学院発第20295号
2020年9月29日

学校法人立教学院 立教大学原子力研究所の
原子炉施設の保安規定の変更認可申請について

変更の内容の詳細は別添の新旧対照表に示す。

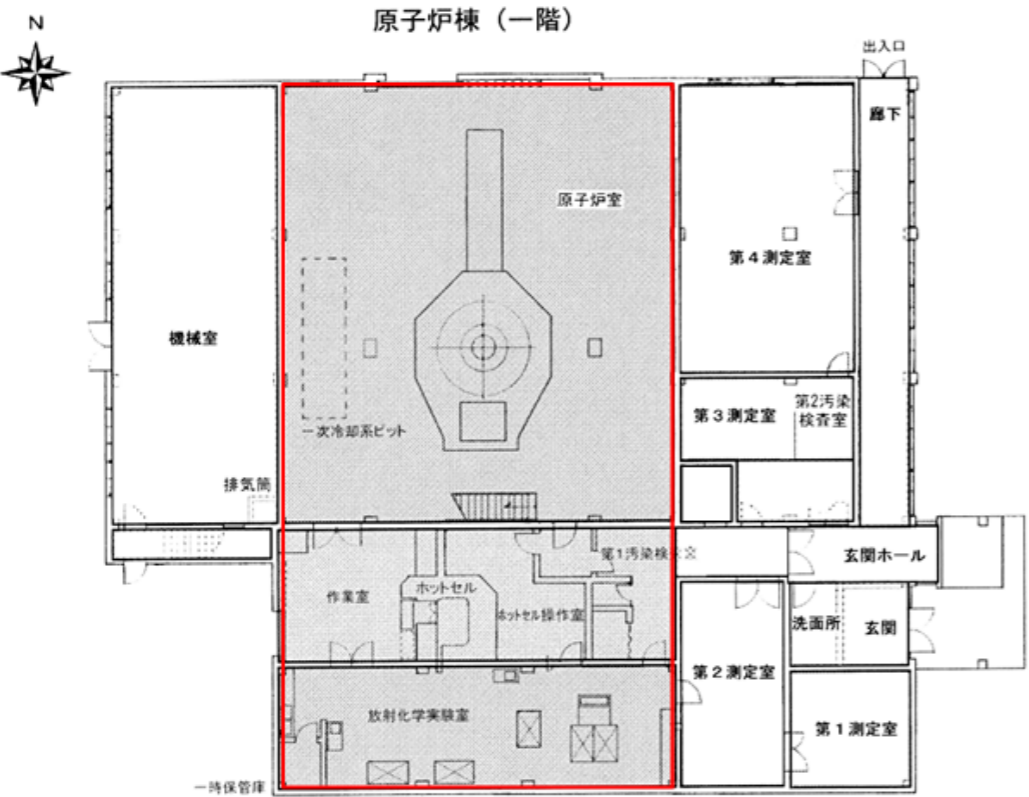
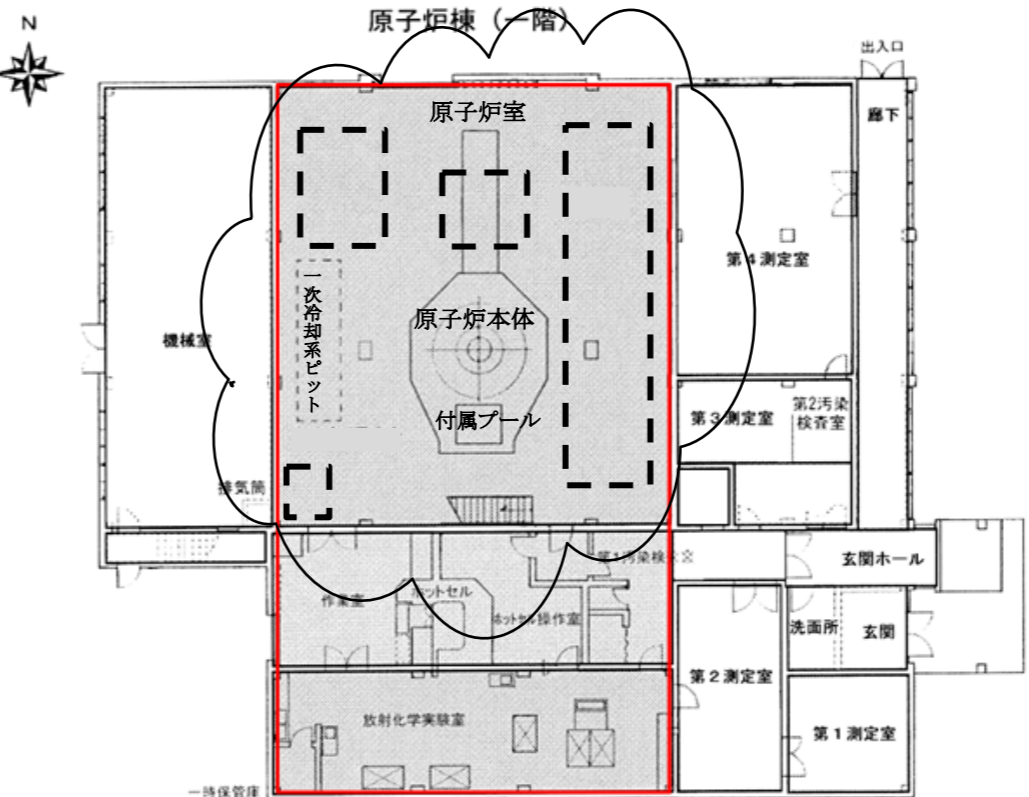
旧	新	備考
<p>第5図 放射性固体廃棄物の保管場所（第27条、第28条、第29条関係）</p>  <p>原子炉棟（一階）</p> <p>管理区域 </p> <p>固体廃棄物の区分ごとの保管場所</p> <ul style="list-style-type: none"> ① 運転中廃棄物 : 一次冷却系ピット ② 解体廃棄物 : 炉室, 付属プール, ドラム缶ラック ③ 解体付随廃棄物 : ドラム缶ラック 	<p>第5図 放射性固体廃棄物の保管場所（第27条—第29条関係）</p>  <p>原子炉棟（一階）</p> <p>管理区域 ☁️ ドラム缶ラック設置区域</p> <p>固体廃棄物の区分ごとの保管場所</p> <ul style="list-style-type: none"> ① 運転中廃棄物 : <u>原子炉室（一次冷却系ピット）</u> ② 解体廃棄物 : <u>原子炉室, 原子炉本体（付属プール）, 原子炉室（ドラム缶ラック）</u> ③ 解体付随廃棄物 : <u>原子炉室（ドラム缶ラック）</u> 	<p>記載の適正化</p> <p>記載の追加</p>
	<p>記載の適正化</p>	<p>記載の適正化</p>
